設置変更許可申請書の記載内容との比較表 (概要版)

<p>地下水位低下設備に係る設置変更許可申請書の記載内容との比較表（概要版）</p> <p style="text-align: center;">詳細設計への反映事項</p>	<p>備考</p>
<p>④ 水位計は、各井戸1個（計6個）設置する。</p> <p>⑤ 電源機能は、外部電源の喪失を想定し、非常用電源から給電する。非常用電源はA系、B系に異なる非常用の母線から給電する。 これに加えて、停止時における全交流動力電源喪失への配慮として常設代替交流電源からの電源供給が可能な設計とする。</p>	<p>■ 水位計は信頼性向上を図るため、各揚水井戸に複数設置する方針とした。</p> <p>■ 各エリアの揚水井戸2系統に電源盤A系及び電源盤B系から給電する設計とした。</p>
<p>④ 水位計は、各井戸3個（計12個）揚水ポンプは各揚水井戸に3個設置される水位計の水位信号の2 out of 3 論理で起動及び停止の制御を行う。警報は各揚水井戸に3個設置される水位計の水位信号のうち1つでも設定値に達した場合に発生させる。</p> <p>⑤ 電源機能は、外部電源喪失が発生した場合に非常用交流電源設備である非常用ディーゼル発電機から電力を供給できる設計とした。 電源盤はA及びBの2面で構成し、電源盤Aは非常用低圧母線C系から、電源盤Bは非常用低圧母線D系から受電し、電源盤AからはNo.2及びNo.3の揚水井戸へ、電源盤BからはNo.1及びNo.4の揚水井戸へ給電する設計とした。 また、全交流動力電源喪失となった場合にも電力の供給が可能となるように、常設代替交流電源設備であるガスタービン発電機から電力を供給できる設計とした。</p>	<p>④ 水位計は、各井戸3個（計12個）揚水ポンプは各揚水井戸に3個設置される水位計の水位信号の2 out of 3 論理で起動及び停止の制御を行う。警報は各揚水井戸に3個設置される水位計の水位信号のうち1つでも設定値に達した場合に発生させる。</p> <p>⑤ 電源機能は、外部電源喪失が発生した場合に非常用交流電源設備である非常用ディーゼル発電機から電力を供給できる設計とした。 電源盤はA及びBの2面で構成し、電源盤Aは非常用低圧母線C系から、電源盤Bは非常用低圧母線D系から受電し、電源盤AからはNo.2及びNo.3の揚水井戸へ、電源盤BからはNo.1及びNo.4の揚水井戸へ給電する設計とした。 また、全交流動力電源喪失となった場合にも電力の供給が可能となるように、常設代替交流電源設備であるガスタービン発電機から電力を供給できる設計とした。</p>

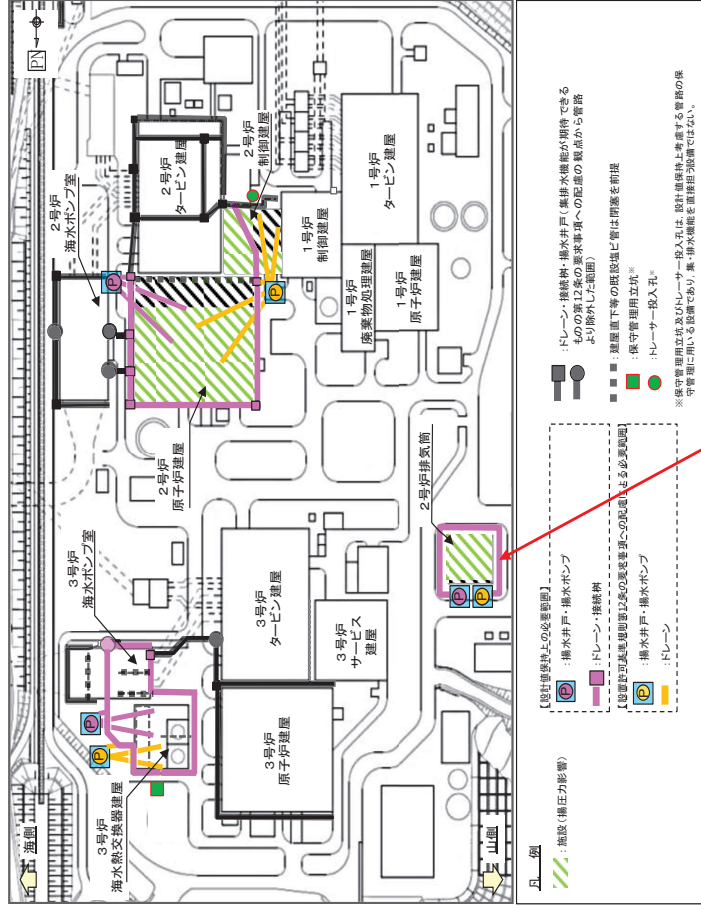
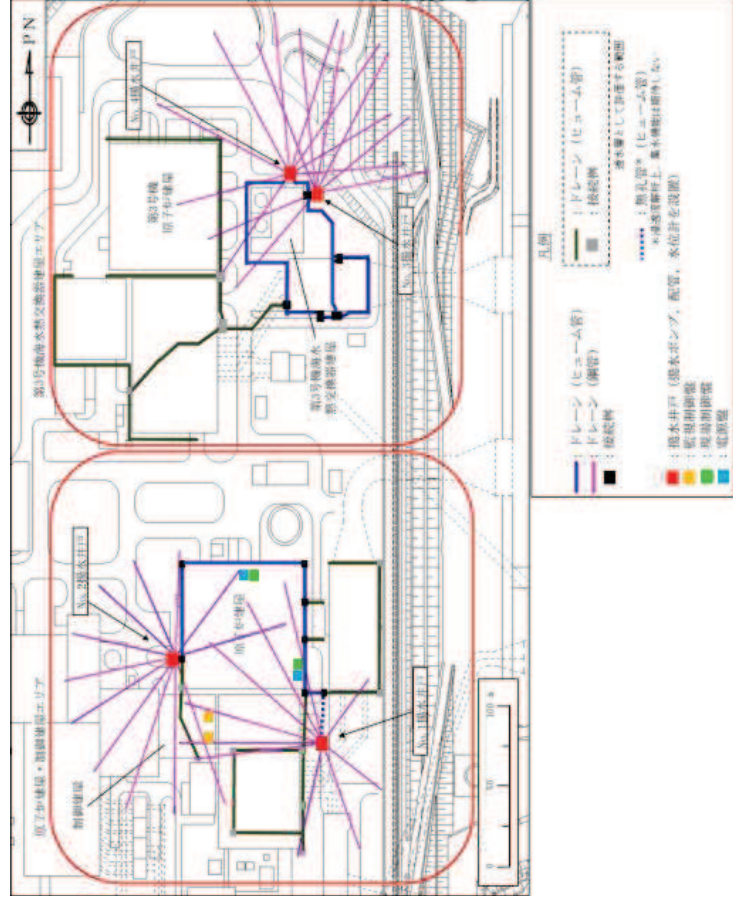
① 耐震評価において地下水位の影響を受ける可能性のある施設等について**早期に影響が現れる揚圧力影響の低減に着目し**、地下水位設計値保持のため直接的に地下水位低下設備の設置を必要とした建物・構築物(原子炉建屋、制御建屋、第3号機海水熱交換器建屋、排気筒)に対し、原子炉建屋・制御建屋、第3号機海水熱交換器建屋エリア及び**排気筒エリアの3** エリアに分け、地下水位低下設備を設置し、地下水位を一定の範囲に保持する。

② 揚水井戸は対象エリアに、**2基 (計6基)** を設置する。

③ 揚水ポンプ (配管含む) は、各井戸に**1個 (計:6個)** 設置する。
仕様：**浸透流解析結果等を踏まえ設計する。**

① 耐震評価において地下水位の影響を受ける可能性のある施設等について**水位評価モデルを用いた浸透流解析により**、地下水位低下設備が機能しない状態が長時間継続した場合を仮定し、**定常的な地下水位分布 (防潮堤の沈下対策を考慮) を評価した。この結果、地下水位の上昇により**、地下水位設計値保持のため直接的に地下水位低下設備の設置を必要とした建物・構築物(原子炉建屋、制御建屋、第3号機海水熱交換器建屋)に対し、原子炉建屋・制御建屋エリア及び第3号機海水熱交換器建屋エリアの**2** エリアに分け、地下水位低下設備を設置し、地下水位を一定の範囲に保持する設計とした。

② 揚水井戸は対象エリアに、**2基 (計4基)** を設置する設計とした。

③ 揚水ポンプ (配管含む) は、各井戸に**2個 (計:8個)** 設置する設計とした。
仕様：**容量は9,000m³/d/個とする。**

地下水位低下設備は、原子炉建屋・制御建屋エリア及び第3号機海水熱交換器建屋エリアにそれぞれ**2**基設置した揚水井戸に対し、揚水井戸ごとに必要な機能及び機器を「系統」と位置付け、1系統で各エリア内の地下水位を一定の範囲に保持できる設計とする。

■ 詳細設計段階における検討を踏まえ、排気筒周辺にはトドレーンを新設せず、安全性を確保する方針とした。排気筒の設計用地下水位は地表面に設定しており、設定概要は「VI-2-2-25 排気筒基礎の地震応答計算書」に記載

■ 揚水井戸及び配管は信頼性向上を図るため、各揚水井戸に複数設置する方針とした
 ポンプ1個あたりの容量は、浸透流解析により得られた原子炉建屋・制御建屋エリアにおける地下水の最大流入量8,078m³/dを上回るものとする。
